<b>Szervezet:</b>	Összefogás Lakásszövetkezet
<b>Jegyzőkönyv felvételének helye:</b>	Budapest, XVI. Ker., Sasvár u. 99/C.
<b>Bejárás időpontja:</b>	2021. augusztus 26.
<b>Tűzvédelmi bejárást végezte:</b>	Zöld Lajos (TrendSys Kft.) – Tűzvédelmi előadó

Az ellenőrzés célja a bejárás során felmerülő hiányosságok feltárása, intézkedés a nem-megfelelőségek megszüntetésére a tűzvédelmi megfelelés követelményeinek teljesülése érdekében.

2.)

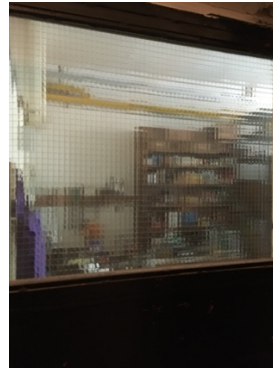
**A lámpáról hiányzott a búra, így a mechanikai sérülés elleni védelem nincs biztosítva.**

**Az MSZ EN 60598-1 szabvány 9.2 pontja** A villamos lámpát a mechanikai sérülés elleni védelem érdekében burával ellátva kell kiépíteni és üzemeltetni.

**Az MSZ EN 60598-1 szabvány 8.2.1. A lámpatestek kialakítása** olyan legyen, hogy aktív részeit ne lehessen megérinteni, ha lámpatestet a rendeltetésszerű használatnak megfelelően felszerelték és bekötötték, valamint ha a lámpatest a fényforrások vagy a gyújtók cseréje céljából nyitva van. Alapszigetelésű részeket a lámpatest külső felületén megfelelő érintés elleni védelem nélkül nem szabad használni.
